Neues Belüftungssystem der Bremsscheibe für 22,5" Bereifung

Anfang Juni 2016 führt die BPW ein optimiertes Design der Bremsscheibe für 22,5" Bereifung (bei den Bremsen TSB 4309 und TSB 4312) ein.

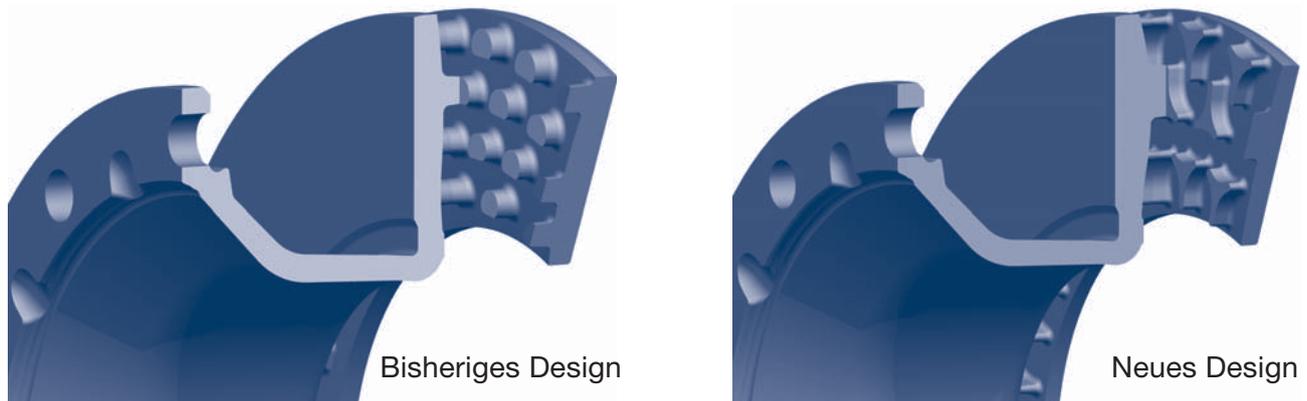
- Die spezielle Form und Anordnung der Stege im „Y-Design“ verbessert die Beständigkeit gegen Hitzerrisse.
- Der versetzte Lüftungskanal sorgt für eine verbesserte Innenbelüftung der Scheibe und damit für niedrige Betriebstemperaturen und einen geringen Verschleiß.
- Die Reibringe der Scheibe haben eine unterschiedliche Dicke bei gleichbleibendem Verschleißvolumen. Durch die erhöhte Masse flanschseitig steigt die Wärmeaufnahmekapazität und die Beständigkeit gegen Hitzerrisse wird verbessert.

Die Änderung der Bremsscheibe erfolgt innerhalb der bekannten Sachnummer und ist nicht gutachtenrelevant.

Die Bremsscheiben sind austauschbar und eine Mischverbauung des alten und neuen Bremscheibendesigns auf einer Achse ist möglich.
